**Verslag huishoudelijke elektrische installatie op laagspanning en zeer lage spanning****Algemeen:**

Referentie: 008-20260708-02	Datum controle: 08/07/2026
Keurder: 008

Eigenaar:	EAN-code: 541448820059255022
Adres installatie: Snoy et d'Oppuerslaan 6, 3020 - Winksele	Nummer teller(s): 1SAG1105035661
	Distributienetbeheerder installatie: Fluvius
Datum uitvoering installatie:	☒ Vóór 01/10/1981 ☐ Tussen 01/10/1981 en 01/06/2020 ☐ Vanaf 01/06/2020
Type:	☒ Wooneenheid ☐ Niet-huishoudelijk ☐ PV ☐ Batterij ☐ Laadpaal

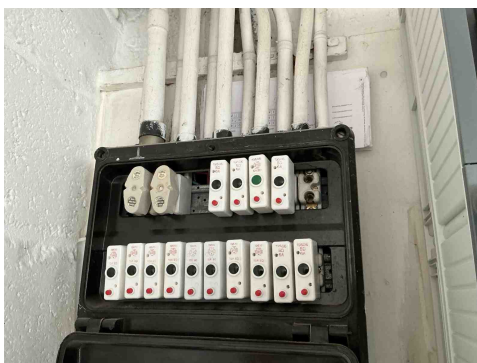
B30 - De houder van de beveiliging in een huishoudelijke ruimte is niet voorzien van aangepaste kalibreerelementen (Boek1: 5.3.5.5).

Opmerking: Oa bord 1, bord 2

D08 - De nodige markeringen op de beveiligingstoestellen ontbreken of zijn onleesbaar (Boek 1: 5.3.5.5).

Opmerking: Oa bord 2, bord 1

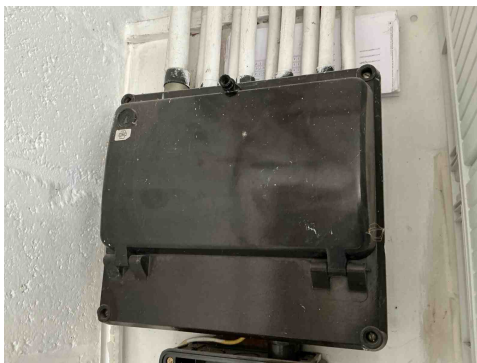
B30 - De houder van de beveiliging in een huishoudelijke ruimte is niet voorzien van aangepaste kalibreerelementen (Boek1: 5.3.5.5).

Opmerking: Oa bord 1, bord 2

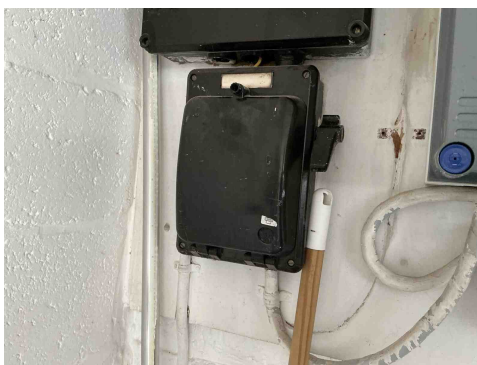
B17 - De voedingsspanning is niet op elk bord vermeld (Boek 1: 3.1.3.3).
Opmerking: Oa bord 1, bord 2

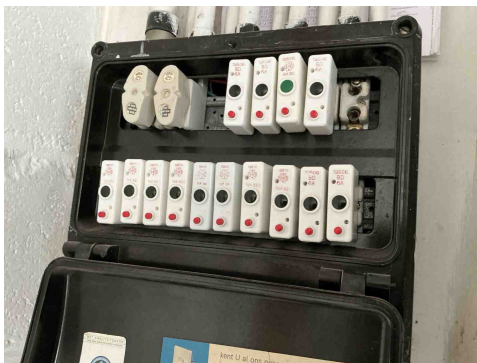
B17 - De voedingsspanning is niet op elk bord vermeld (Boek 1: 3.1.3.3).
Opmerking: Oa bord 1, bord 2

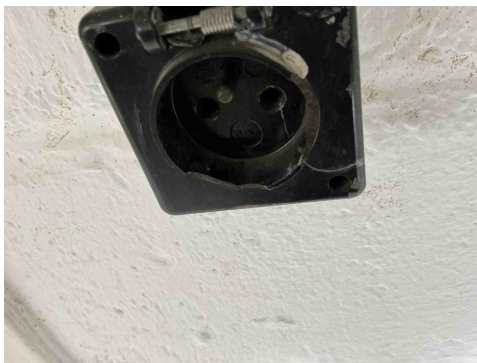
D08 - De nodige markeringen op de beveiligingstoestellen ontbreken of zijn onleesbaar (Boek 1: 5.3.5.5).
Opmerking: Oa bord 2, bord 1

B26 - Het elektrisch bord kon niet gedemonteerd worden (Boek 1: 5.3.5.1).
Opmerking: Oa bord 2 automaten zeer strak vast

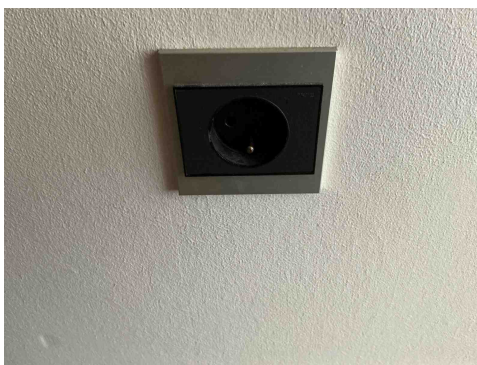
T09 - Bepaalde contactdozen en/of schakelaars zijn beschadigd (Boek 1: 1.4.1.3).
Opmerking: Oa garage

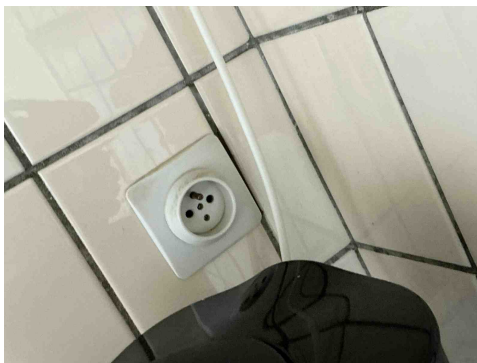
T11 - De contactdozen waarvan de toegekende stroomsterkte maximaal 16A en de toegekende spanning maximaal 250V bedraagt en niet bedoeld zijn voor de voeding van een of meerdere verbruikstoestellen voor een specifiek doel en niet geplaatst zijn in of op schakel- en verdeelborden, beschikken niet of IPXX-D (incl. gemeenschappelijke delen residentieel geheel) (Boek 1: 4.2.2.3/5.3.5.2).
Opmerking: Oa garage, living, keuken,...

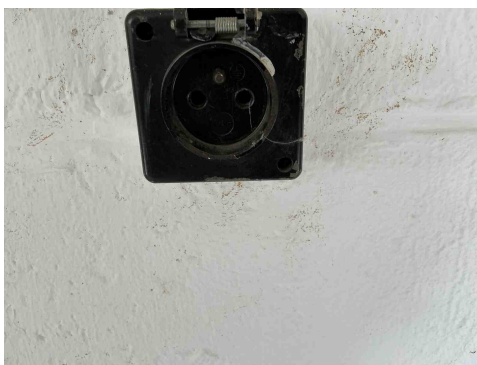
T11 - De contactdozen waarvan de toegekende stroomsterkte maximaal 16A en de toegekende spanning maximaal 250V bedraagt en niet bedoeld zijn voor de voeding van een of meerdere verbruikstoestellen voor een specifiek doel en niet geplaatst zijn in of op schakel- en verdeelborden, beschikken niet of IPXX-D (incl. gemeenschappelijke delen residentieel geheel) (Boek 1: 4.2.2.3/5.3.5.2).

Opmerking: Oa garage, living,keuken,...

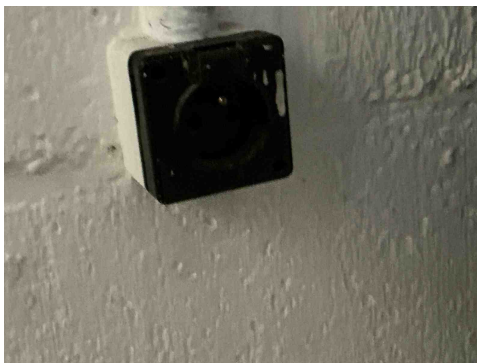
T11 - De contactdozen waarvan de toegekende stroomsterkte maximaal 16A en de toegekende spanning maximaal 250V bedraagt en niet bedoeld zijn voor de voeding van een of meerdere verbruikstoestellen voor een specifiek doel en niet geplaatst zijn in of op schakel- en verdeelborden, beschikken niet of IPXX-D (incl. gemeenschappelijke delen residentieel geheel) (Boek 1: 4.2.2.3/5.3.5.2).

Opmerking: Oa garage, living,keuken,...

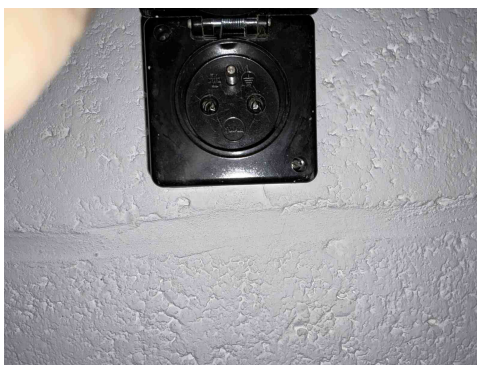
T11 - De contactdozen waarvan de toegekende stroomsterkte maximaal 16A en de toegekende spanning maximaal 250V bedraagt en niet bedoeld zijn voor de voeding van een of meerdere verbruikstoestellen voor een specifiek doel en niet geplaatst zijn in of op schakel- en verdeelborden, beschikken niet of IPXX-D (incl. gemeenschappelijke delen residentieel geheel) (Boek 1: 4.2.2.3/5.3.5.2).

Opmerking: Oa garage, living,keuken,...

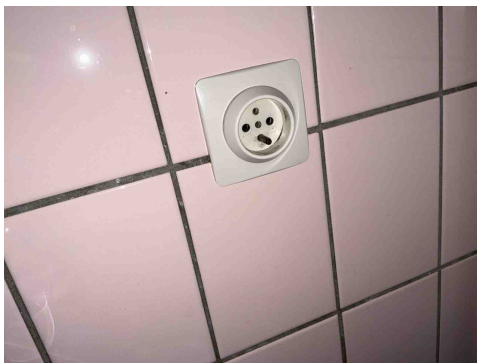
T11 - De contactdozen waarvan de toegekende stroomsterkte maximaal 16A en de toegekende spanning maximaal 250V bedraagt en niet bedoeld zijn voor de voeding van een of meerdere verbruikstoestellen voor een specifiek doel en niet geplaatst zijn in of op schakel- en verdeelborden, beschikken niet of IPXX-D (incl. gemeenschappelijke delen residentieel geheel) (Boek 1: 4.2.2.3/5.3.5.2).

Opmerking: Oa garage, living,keuken,...

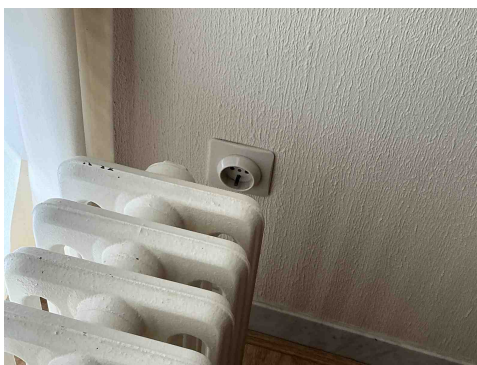
T11 - De contactdozen waarvan de toegekende stroomsterkte maximaal 16A en de toegekende spanning maximaal 250V bedraagt en niet bedoeld zijn voor de voeding van een of meerdere verbruikstoestellen voor een specifiek doel en niet geplaatst zijn in of op schakel- en verdeelborden, beschikken niet of IPXX-D (incl. gemeenschappelijke delen residentieel geheel) (Boek 1: 4.2.2.3/5.3.5.2).

Opmerking: Oa garage, living,keuken,...

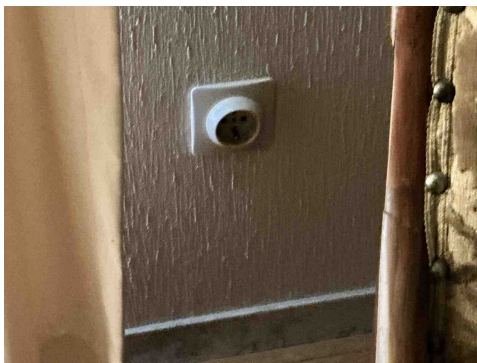
T11 - De contactdozen waarvan de toegekende stroomsterkte maximaal 16A en de toegekende spanning maximaal 250V bedraagt en niet bedoeld zijn voor de voeding van een of meerdere verbruikstoestellen voor een specifiek doel en niet geplaatst zijn in of op schakel- en verdeelborden, beschikken niet of IPXX-D (incl. gemeenschappelijke delen residentieel geheel) (Boek 1: 4.2.2.3/5.3.5.2).

Opmerking: Oa garage, living,keuken,...

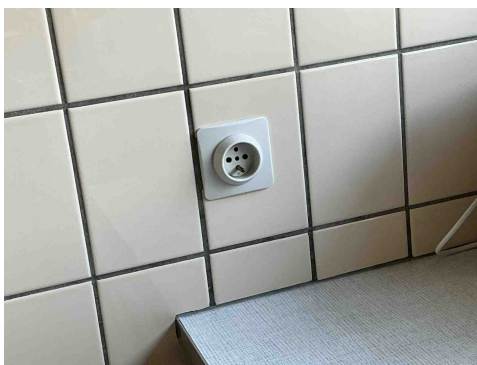
T11 - De contactdozen waarvan de toegekende stroomsterkte maximaal 16A en de toegekende spanning maximaal 250V bedraagt en niet bedoeld zijn voor de voeding van een of meerdere verbruikstoestellen voor een specifiek doel en niet geplaatst zijn in of op schakel- en verdeelborden, beschikken niet of IPXX-D (incl. gemeenschappelijke delen residentieel geheel) (Boek 1: 4.2.2.3/5.3.5.2).

Opmerking: Oa garage, living, keuken,...

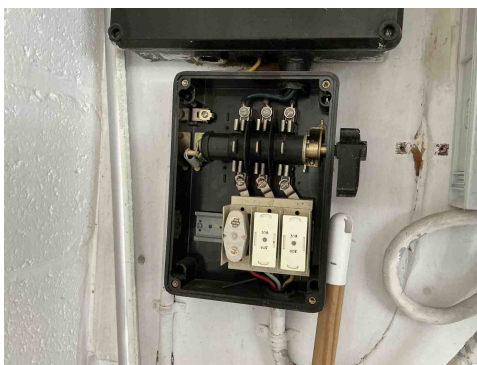
T11 - De contactdozen waarvan de toegekende stroomsterkte maximaal 16A en de toegekende spanning maximaal 250V bedraagt en niet bedoeld zijn voor de voeding van een of meerdere verbruikstoestellen voor een specifiek doel en niet geplaatst zijn in of op schakel- en verdeelborden, beschikken niet of IPXX-D (incl. gemeenschappelijke delen residentieel geheel) (Boek 1: 4.2.2.3/5.3.5.2).

Opmerking: Oa garage, living,keuken,...
